**AVIS RELATIF À LA PROTECTION
CONTRE LES EVENTUELS EFFETS NOCIFS ET NUISANCES
PROVOQUÉS PAR LES RAYONNEMENTS NON IONISANTS
GÉNÉRÉS PAR DES ANTENNES ÉMETTRICES STATIONNAIRES**

Commune : TOURNAI - Exploitant : TELENET GROUP

Référence exploitant : HT1749G

Rapport n° 1013 / 2024

Figure 1 : Vue en plan des lieux de séjour et des points de contrôle

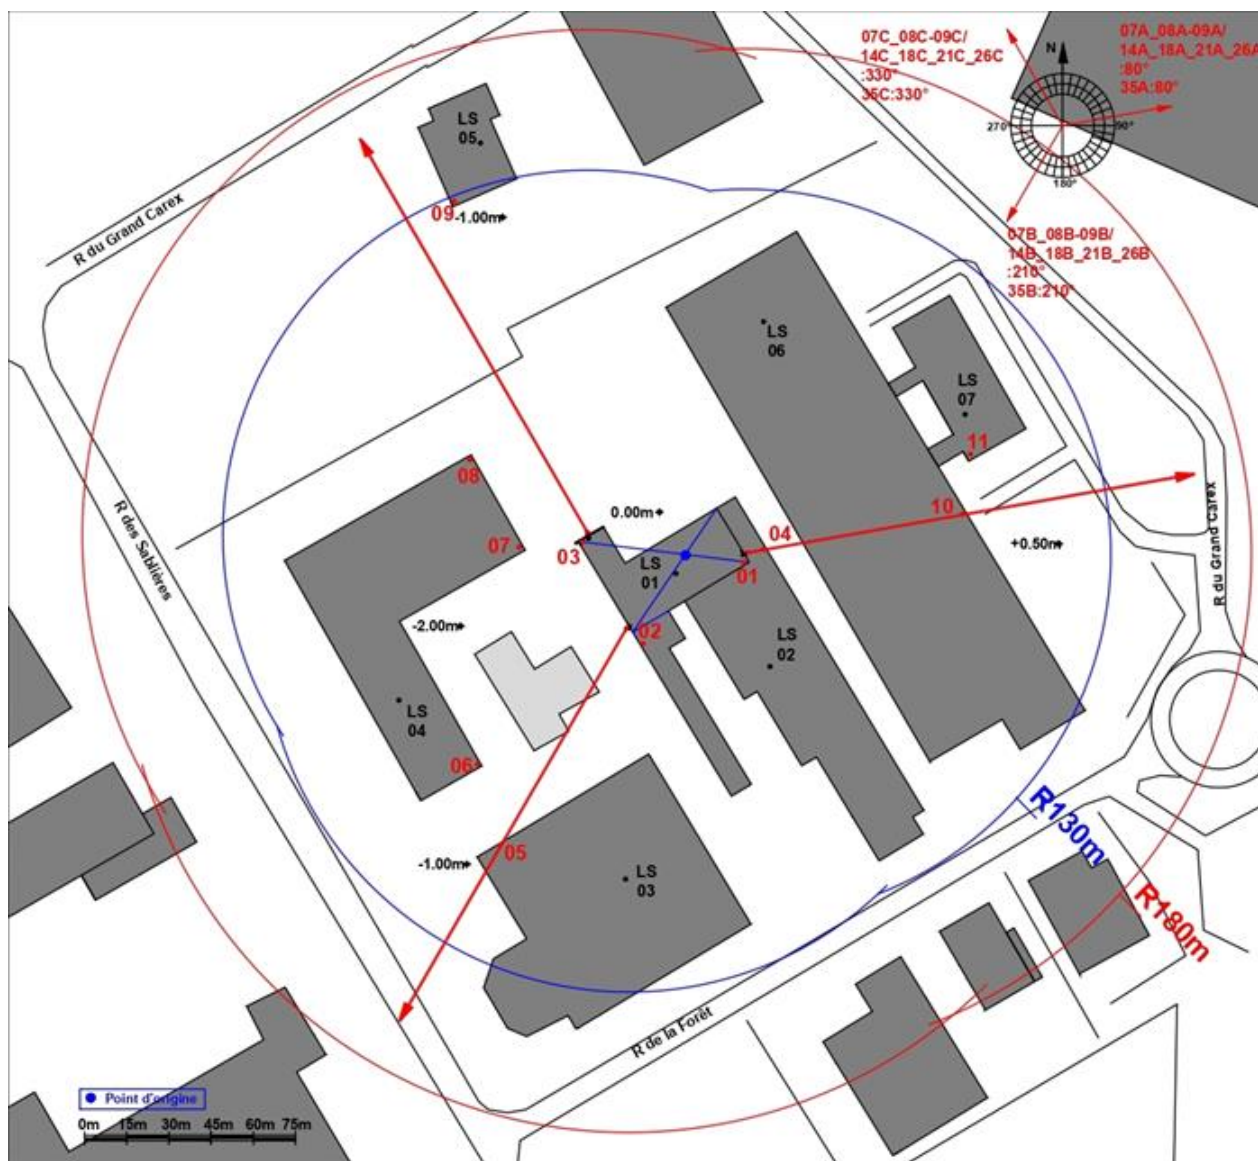
N° point de contrôle	LS	Atténuation (dB)	Indice d'exposition relatif à la limite par installation IE_i
11	LS07	3,0	0,809
5	LS03	3,0	0,756
9	LS05	3,0	0,495
10	LS06	3,0	0,362
6	LS04	3,0	0,220
8	LS04	3,0	0,063
4	LS02	3,0	0,057
7	LS04	3,0	0,017
2	LS01	10,0	0,007
1	LS01	10,0	0,003
3	LS01	10,0	0,001

En ce qui concerne les antennes de l'installation mentionnées dans le tableau 1, la distance maximale à laquelle la limite pourrait être atteinte, à l'extérieur, est égale à 171,0 m. S'il n'y a pas de LS à une distance inférieure, les antennes respectent forcément la limite d'immission.

Dans le cas des LS situés à l'intérieur des bâtiments, une atténuation d'obstacle est prise en compte et il en résulte que la distance maximale à laquelle la limite pourrait être atteinte se réduit à 121,0 m.

Figure 2 : Vue en plan des installations d'antennes dans un rayon de 300 mètres autour de l'installation faisant l'objet de la demande d'avis

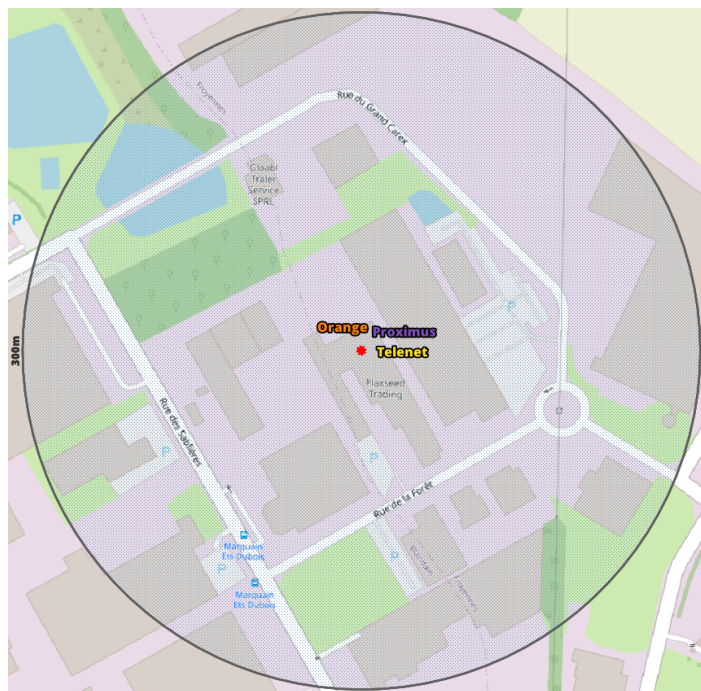
- il y a au plus 4 installations d'antennes émettrices stationnaires présentes dans la zone d'évaluation de 300 mètres de rayon représentée dans la figure 2, y inclus l'installation référencée dans le paragraphe 2 : la limite cumulative définie à l'article 4, §2 du décret est nécessairement respectée dans les lieux de séjour à l'intérieur de la zone d'évaluation de 300 mètres de rayon ;

Compte tenu des considérations ci-dessus, il apparaît que l'intensité du rayonnement électromagnétique généré, dans les lieux de séjour situés dans un rayon de 300 mètres autour de l'installation référencée dans le paragraphe 2, par l'ensemble des antennes émettrices stationnaires de l'ensemble des exploitants du même site d'antennes émettrices stationnaires respecte la limite fixée à l'article 4, § 2 du décret.
